| Terreinprofiel 1 NT <small>1:200</small> | | VOLT |
| Projectnaam | Bart en Jolien | |

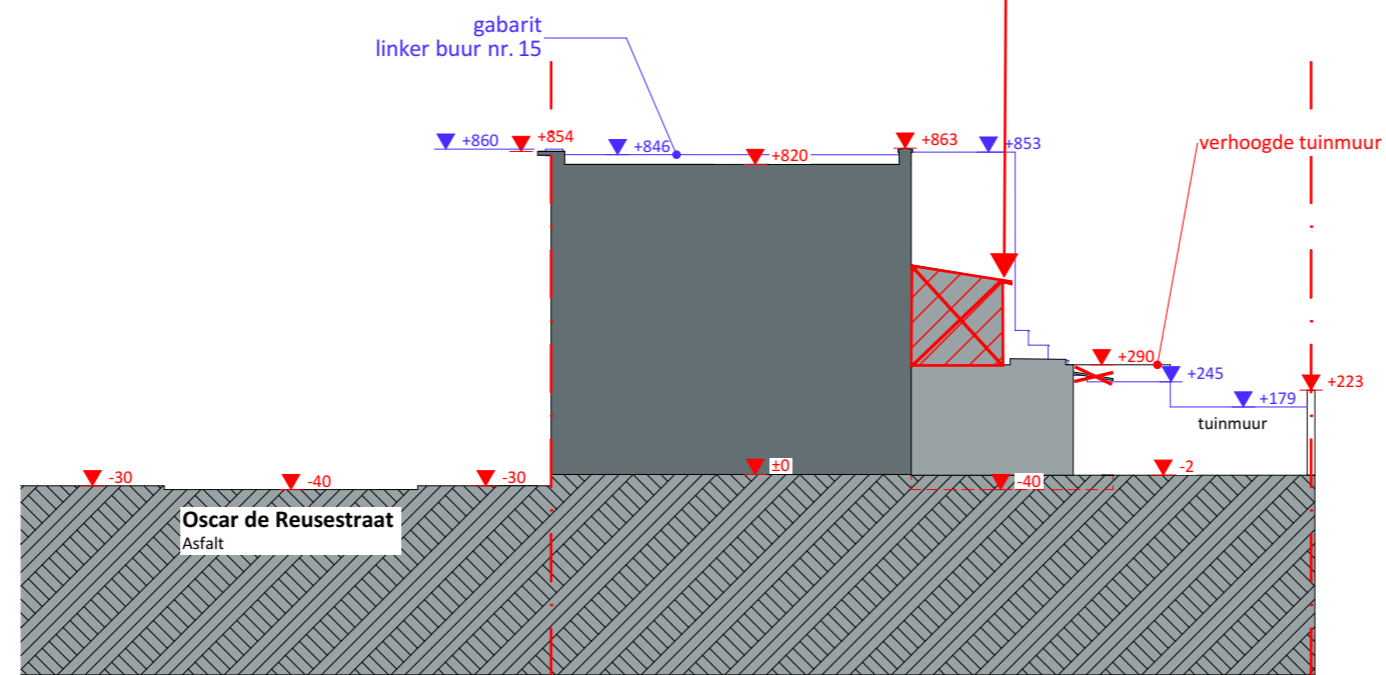
Uitgesloten uit de vergunning:
Het volume op de eerste verdieping (wintertuin) en de luifels op de gelijkvloerse en eerste verdieping worden uitgesloten uit de vergunning.

Terreinprofiel wordt aangepast bij de aanbouw
